Rapport de contrôle d'installations électriques à basse et à très basse tension

RÉF. 06/2026/68011/D01:1

DATE DU CONTRÔLE 13/05/2026 (16:15 - 17:40) AGENT VISITEUR Julien Terorde
 ADRESSE DU CONTRÔLE Route de la Hesbaye 391 - 5310 Éghezée TYPE DE CONTRÔLE Visite de contrôle vente ancienne installation (8.4.2)

Croquis de position élémentaire et descriptif sommaire des tableaux

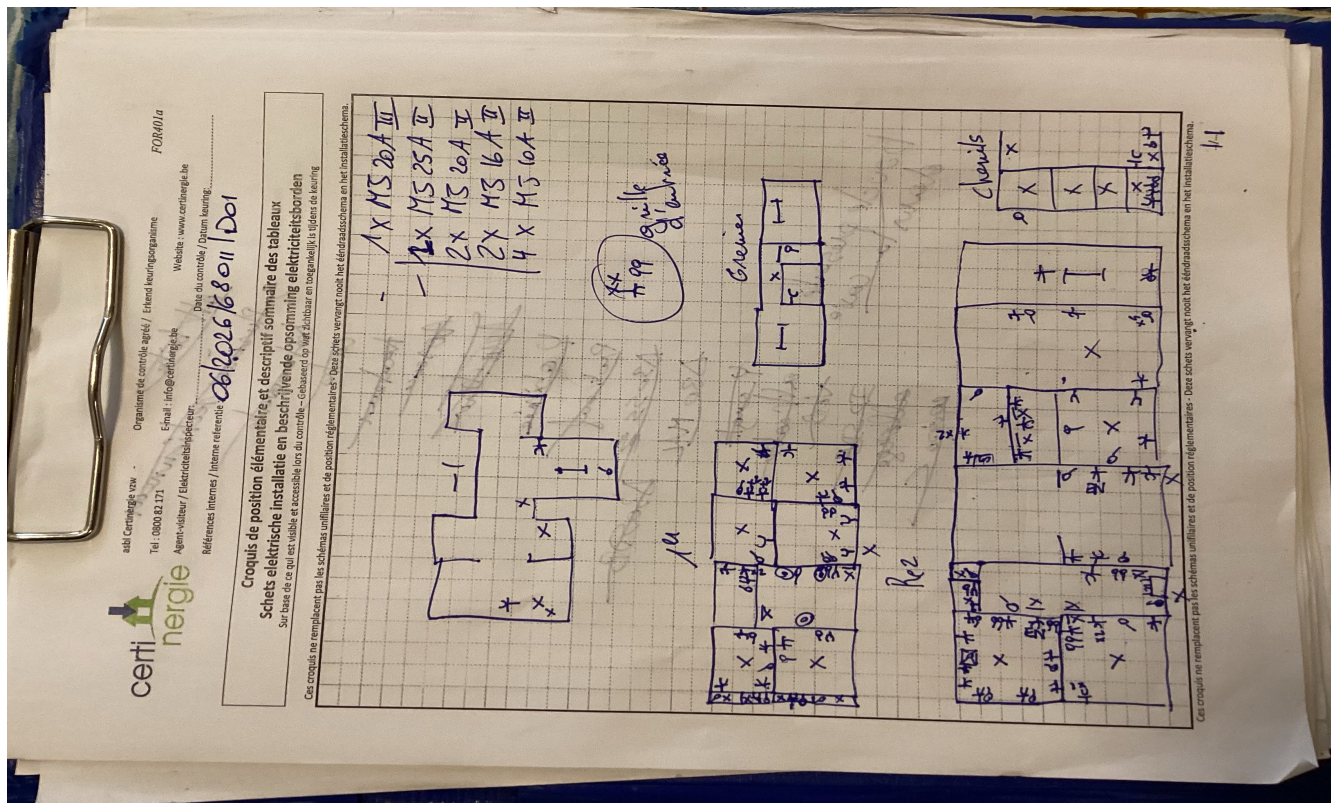
Conformité schéma(s) unifilaire(s) et plan(s) de position	Pas OK	Nombre de tableaux	2	Nombre de circuits	1+9
Description tableau(x) voir plan(s) dans annexe(s)					
Les fondations datent	D'avant le 1/10/1981	Dispositif différentiel de tête	ID - 40A - 300mA - type A - test OK		
Type d'électrode de terre	Piquets	Dispositif différentiel supplémentaire			
Résistance de dispersion de la prise de terre (Ω)	Pas mesurable	Fixation/Etat/Détérioration matériel	Pas OK		
Conformité des liaisons équipotentielles et des PE	Pas OK	Contrôle visuel appareils fixes et/ou mobiles	Pas OK		
Test de continuité	Pas concluant	Protection contre les contacts directs	Pas OK		
Contrôle boucle de défaut	Concluant	Résistance générale d'isolement (MΩ)	0,13		
Protection contre les contacts indirects	Pas OK	Adéquation DPCDR – prise de terre	Pas OK		
		Adéquation protections surintensités – sections	Pas OK		
Le ou les socles de prise en défaut sont localisés dans	toutes les pièces

Circuits en défauts d'isolement	Td1 ligne du haut 3e circuit				
Commentaire relatifs au système de mise à la terre	Les câbles des prises des chambres on été changé il y a une quinzaine d années, mais pas de conducteur de terre de tiré
